**SECRETARIA DISTRITAL DE AMBIENTE
DIRECCIÓN DE CONTROL AMBIENTAL
SUBDIRECCIÓN DE CONTROL AMBIENTAL AL SECTOR PÚBLICO**

Concepto Tecnico No. 02097, 01 de marzo del 2024

Asunto	Evaluar la solicitud del permiso de ocupación de cauce, playas y/o lechos presentada mediante oficio con radicado SDA número 2023ER15035 del 25/01/2023 y alcance con radicados SDA número 2023ER117823 del 26/05/2023, 2023ER220056 del 21/09/2023, 2023ER281130 del 29/11/2023 y 2024ER25892 del 31/01/2024 por el Instituto de Desarrollo Urbano - IDU, para el desarrollo del proyecto "MONTAJE DE DOS TORRES DE ALTA TENSIÓN UBICADAS SOBRE LA CARRERA 68 CON CALLE 3 Y CALLE 3 CON CARRERA 66A DENTRO DEL CORREDOR ECOLÓGICO DE RONDA - CER DEL CANAL COMUNEROS - ESTA ACTIVIDAD EN EL MARCO PARA LA ADECUACIÓN AL SISTEMA TRANSMILENIO DE LA AVENIDA CONGRESO EUCARÍSTICO (CARRERA 68) DESDE LA CALLE 18 SUR HASTA LA AVENIDA AMÉRICAS Y OBRAS COMPLEMENTARIAS EN BOGOTÁ, D.C. Grupo 2." ubicado en el canal Comuneros.
Documento (s) evaluado (s)	<ul style="list-style-type: none"> ▪ Radicado SDA No. 2023ER15035 del 25/01/2023 ▪ Radicado SDA No. 2023ER117823 del 26/05/2023 ▪ Radicado SDA No. 2023ER220056 del 21/09/2023 ▪ Radicado SDA No. 20

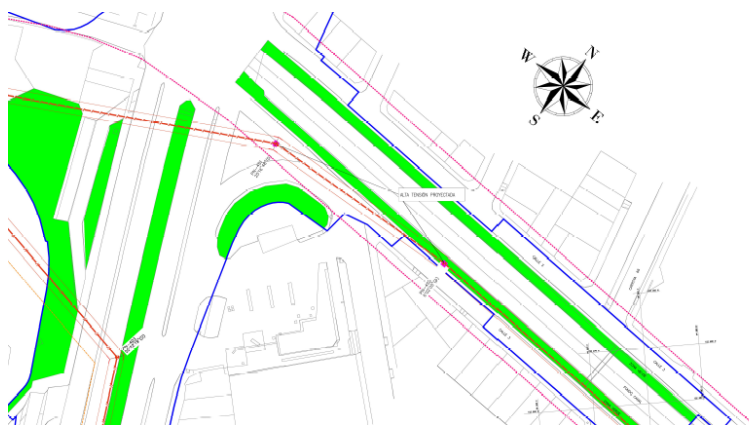
De acuerdo con la ubicación y condiciones de las obras descritas en la solicitud del permiso de ocupación de cauce, se analizaron cada una de las actividades a desarrollar, las cuales están relacionadas con la instalación de dos torres de alta tensión en la CER del canal comuneros sobre la carrera 68 con calle 3 y calle 3 con carrera 66^a, cuya finalidad es paso de la red de alta tensión.

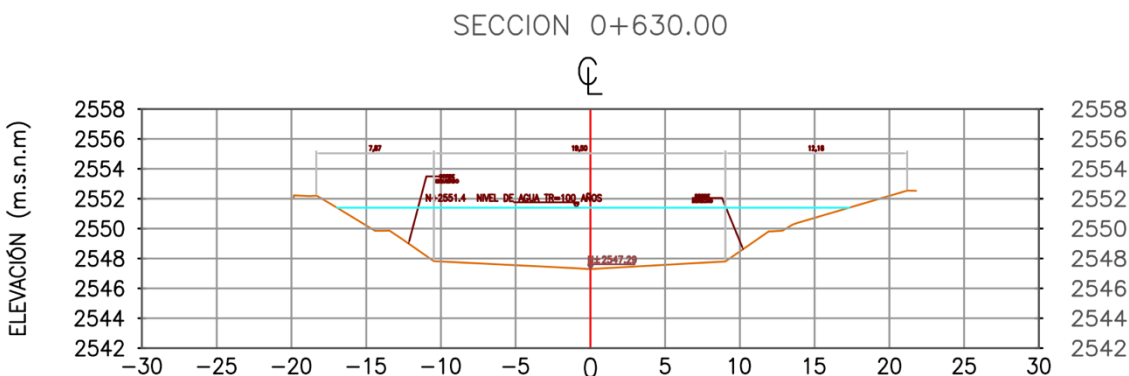
De acuerdo con lo indicado por el solicitante y lo registrado en la documentación técnica entregada a la SDA, las obras que se contemplan en el permiso de ocupación de cauce, así como las actividades asociadas para el desarrollo de las mismas, generan afectaciones, cambios o modificaciones en las condiciones hidrológicas e hidráulicas del canal.

Salida gráfica No. 1. Polígono de intervención.

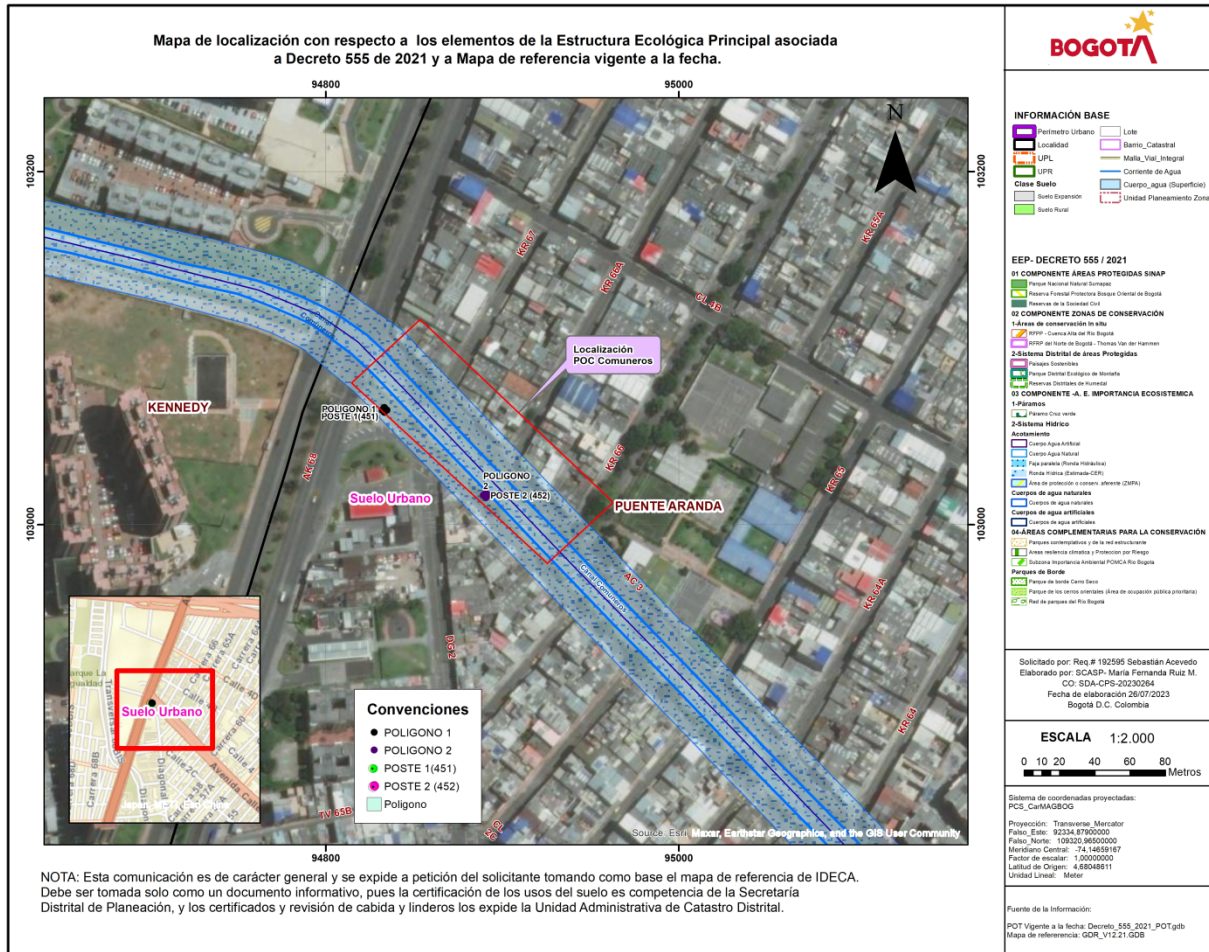
En las siguientes salidas gráficas se identifica la ubicación del área de intervención donde se pretende realizar la obra en el canal comuneros y mediante el cual se solicitó permiso de ocupación de cauce, playas y/o lechos ante la Secretaría Distrital de Ambiente- SDA.
